**Predmet: Predlog na nacrt Izmjena i dopuna Državne studije lokacije  
"Rt Đeran – Port Milena", Opština Ulcinj.**

### **IZMJENA I DOPUNA DRŽAVNE STUDIJE LOKACIJE „RT ĐERAN – PORT MILENA“, OPŠTINA ULCINJ**

- I IZVJEŠTAJ O JAVNOJ RASPRAVI O NACRTU IZMJENA I DOPUNA DRŽAVNE STUDIJE LOKACIJE "RT ĐERAN - PORT MILENA", OPŠTINA ULCINJ I NACRTU IZVJEŠTAJA O STRATEŠKOJ PROCJENI UTICAJA NA ŽIVOTNU SREDINU**
- II ODGOVORI NA PRIMJEDBE I SUGESTIJE SA JAVNE RASPRAVE**

**PLANSKI DOKUMENT:** Izmjene i dopune Državne studije lokacije (ID DSL)  
„Rt Đeran – Port Milena“

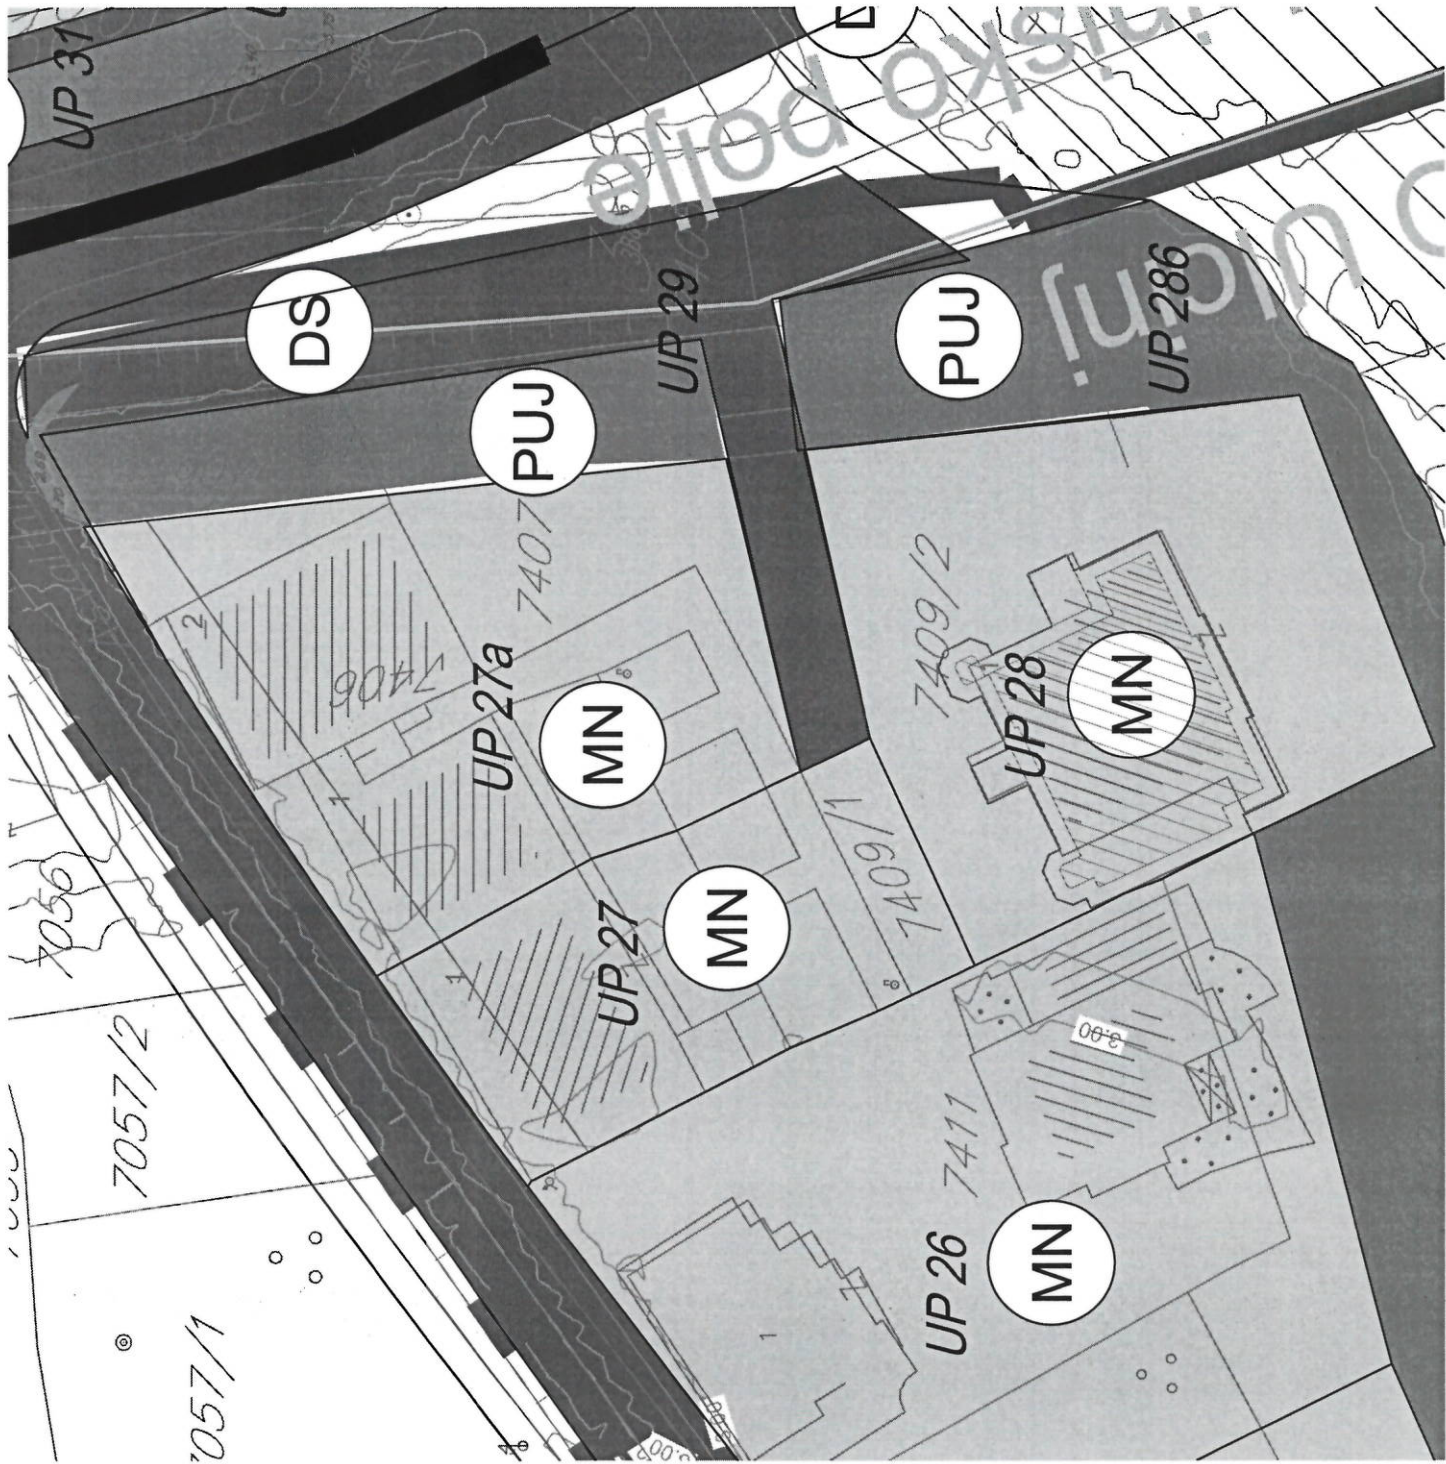
Prema karti parcelacija pristupni put za urbanističke parcele UP27a, UP27b i UP28 planirano je na katastarskim parcelama 7408 , 7410 i 7408 KO Ulcinj po kategoriji nekategorisani putevi predviđen put DS drumski saobraćaj

Zamolio bih Vas da da na te katastarske parcele je protok Bratice isto je na katastraskim parcelema br.6935 i 6836 KO Ulcinj isto je protog Bratice.

Svi mjestani koje taj protok prelazi blizu njihovih parcela oni su betonirali i si je koriste kao parking i zbog smrada su je zatvorije jel cijeli daj dio ,od grada Ulcinja i čitave zone dje su Đerane 1 i Đerane 2 svi prelivaju kanalizaciju na taj protok Bratice i koja sve preлива na Port Mileni (parcela br.7410KO Ulcinj).poret moje katastarske parcele br.7409/2 KO Ulcinj.

Prvo Molim Vas zamolim da put premestite gdje je trenutno put(parcela br. 7405 KO Ulcinj) i drugo da mi proširite moju UP 28 na ovu skicu

r.b.	Primjedbe i sugestije	Odgovor obrađivača
	<p>Moja katastarska parcela br. 7409/2 sa lista nepokretnosti 6486 KO Ulcinj, površine 925m<sup>2</sup>. formira urbanističku parcelu br. 28 Blok 2.</p> <p>Sugestije na UP28: Prema karti parcelacija pristupni put za urbanističke parcele UP27a, UP27b i UP28 planirano je na kat.parcelama 7408, 7410 i 7408 KO Ulcinj po kategoriji nekategorisani putevi predviđen put DS drumski saobraćaj. Zamolio bih Vas da na te kat. parcele je potok Bratice isto je na kat. parcelama br. 6935 i 6836 KO Ulcinj isto je protog Bratice.</p> <p>Svi mještani koje taj protok prelazi blizu njihovih parcela oni su betonirali i svi je koriste kao parking i zbog smrada su je zatvorili jer cijeli taj dio, od grada Ulcinja i čitave zone đe su Đerane 1 i Đerane 2 svi prelivaju kanalizaciju na taj protok Bratice i koja sve preлива na Port Mileni, (parcela br. 7410 KO Ulcinj), pored moje katastarske parcele br. 7409/2 KO Ulcinj.</p> <p>Prvo molim Vas da put premjestite gdje je trenutno put (parcela br. 7405 KO Ulcinj) i drugo da mi proširite moju UP28 prema skici.</p>	<p><b>Primjedba se djelimično prihvata. UP 28.</b></p> <p>U dijelu proširenje urbanističke parcele primjedba se prihvata.</p> <p>Primjedba koja se odnosi na uklapanje postojećeg saobraćajnog priključka onakav kakav je sad, se ne prihvata. Prema propisima nije dozvoljen priključak koji bi izlazio direktno na raskršnicu planirane saobraćajnice.</p>

## 19. MILOVIĆ VESKO

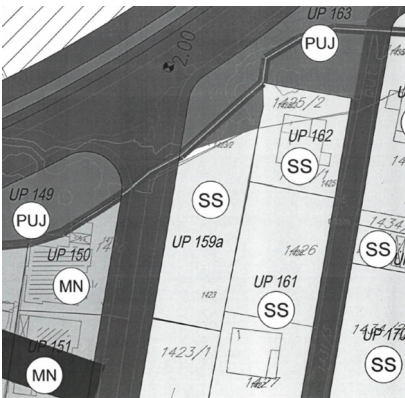
r.b.	Primjedbe i sugestije	Odgovor obrađivača
	Moja katastarska parcela br. 1383/7 i 1383/3 sa lista nepokretnosti 1912 KO Donji Štoj, površine od 1867m <sup>2</sup> , formira urbanističku parcelu br 107 sa površinom od 1.964m <sup>2</sup> i sa MBGP 1.375 svih objekata od m <sup>2</sup> . Na kp 1383/7 i 1383/3 površine od 1.867m <sup>2</sup> , izgrađen je stambeni objekat za stanovanje, površine u osnovi od 786,00 spratnosti P+2+PK / prizemlje, dva sprata i potkrovlje/. S tim u vezi, budući da nisam saglasan sa Konceptom izmjena i dopuna DSL „Rt Đeran-Port Milena“, podnosim:	<b>Primjedba se djelimično prihvata. UP107</b> Planski dokument se sada radi na ažuriranoj geodetskoj podlozi, koja je dostavljena obrađivaču u junu 2020.god, pa su izvršene korekcije u dijelu postojećih objekata na urbanističkoj parceli. U skladu sa PUP-om za datu namjenu, povećani su urbanistički parametri za parcelu UP 107( maksimalni dozvoljeni indeksi su 0,4 i 0,8).

PRIGOVOR: Zahtijevam i predlažem obrađivaču Plana, da se za zahvat gdje se nalazi kp br. 1383/7 i 1383/3 KO Donji Štoj, u okviru urbanističke parcele br. 107, **ucrta kompletan objekat br. 2/** i zahtijevam povećajne **koeficijenta izgrađenosti na 0.9** u odnosu na MBGP postojećih objekata, takođe da se površina koja se nalazi iza navedenih parcela prenamijeni iz zelene površine u površinu mješovite namjene.

**39. GRUPA GRAĐANA – Pulti, Dragovoja, Hadžibeti, Molabeciri, Hoxha, Mavric**

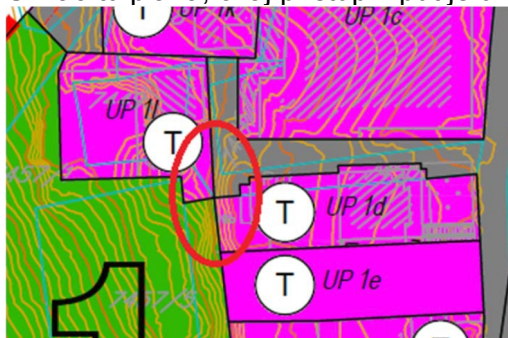
r.b.	Primjedbe i sugestije	Odgovor obrađivača
1.	<p>Nacrtom Plana razradjena je i površina prostora van granice zahvata i to UP br.7 odnosno lukobran-marina. Prethodnim planom DSL,definisane su tačne granice zahvata plana kordinatnim tačkama navedene na stranicama 17,18,19 i 20 tekstualnog dijela. Na ušće kanala,granice zahvata definisane su kordinatnim tackama 1,2,3,4,5,6,7 pa 156,157,158,159,160 i161.</p> <p>Obzirom da se radi o izmjenama i dopuni prethodnog plana a ne izradi novog plana,onda je trebalo ispoštovati definisane granice prethodnog plana za koji se i odnose izmjene i dopune i nije se smjelo planirati prostor van granica zahvata.</p> <p>Po svim ZAKONIMA O UREĐENJU PROSTORA I IZGRADNJI OBJEKATA svaki plan treba da ima TAČNO DEFINISANE granice zahvata a ne “ORIJENTACIONE”, i one se ne mogu naknadno utvrditi posle usvajanja plana.</p> <p>Iz priloženog se jasno vidi zahvat plana a ucrtani lukobran figurira samo kao graficka simulacija lukobrana koja nije definisan urbanistickim parametrima,što znači da se ne može uzeti kao dio plana.</p> <p>Programskim zadatkom, utvrdjen od strane Vlada Crne Gore, date su “orijentacione” granice zahvata.</p> <p>Programskim zadatkom, trebalo je definisati tačne granice zahvata a ne dati “orijentacione granice”,mada se one poklapaju sa granicama zahvata iz Prethodnog plana.</p> <p>Planskim rješenjem iz Nacrta plana, Planer nezakonito proširuje granice zahvata i obrazlaže da <b>“Koordinate plana biće definisane u narednim fazama izrade, u skladu sa usvojenim rješenjima Ribarske luke.”</b></p> <p>Pri izradi Planova, treba ispoštovati tačno definisane granice zahvata,samovoljno proširenje granica nije dozvoljeno i takav akt je nezakonit.</p> <p>Koordinate plana ne mogu biti definisane u nekim narednim fazama izrade.</p> <p><u>Zahtjevamo:</u> Da se Plan uradi u okviru zadatih granica zahvata koje su definisane Prethodnim planom DSL. U tekstualnom dijelu definisati kordinatne tačke granica zahvata.</p> <p>Inače, ovakvo riješenje kao iz Nacrta Plana, zasigurno će stvarati pravne posledice u smislu obaranja odnosno ukidanja plana u postupku <u>OCIJENE USTAVNOSTI I ZAKONITOSTI</u> o donošenju Plana pred Ustavnim Sudom.</p> <p>Takodje ovakvo riješenje će stvarati pravne posledice za bilo kojeg investitora prilikom izgradnji objekta van granice zahvata.</p>	<p><b>Primjedba se djelimično prihvata.</b></p> <p>U Odluci o O IZRADI IZMJENA I DOPUNA DRŽAVNE STUDIJE LOKACIJE "RT ĐERAN - PORT MILENA", OPŠTINA ULCINJ ("Službeni list Crne Gore", br. 018/19 od 22.03.2019), član 2 stoji da „Izmjene i dopune DSL se rade za cjelokupni zahvat važeće Državne studije lokacije "Rt Đeran - Port Milena". Orijentacioni obuhvat Izmjena i dopuna DSL dat je u Programskom zadatku, koji je sastavni dio ove odluke.”</p> <p>U Predlogu plana su definisane granice sa koordinatama prelomnih tačaka.</p> <p>U vezi lukobrana, rade se istraživanja od strane konzorcijum ekspertskeog grčkog tima. Projektom MIDAS 2 za izgradnju Ribarske luke, finansiran od strane Svjetske banke, vrše se ispitivanja i studija koja će biti korisna i sastavni dio planske dokumentacije, a konačno tehničko rješenje Ribarske luke dobiće se nakon završetka istraživanja.</p>

2.	<p>Narctom Plana formirana je UP1 sa namjenom turizam(T), spratnosti P+4, na javnim površinama odnosno drzavnoj imovini.</p>	<p><b>Primjedba se prihvata.</b></p>
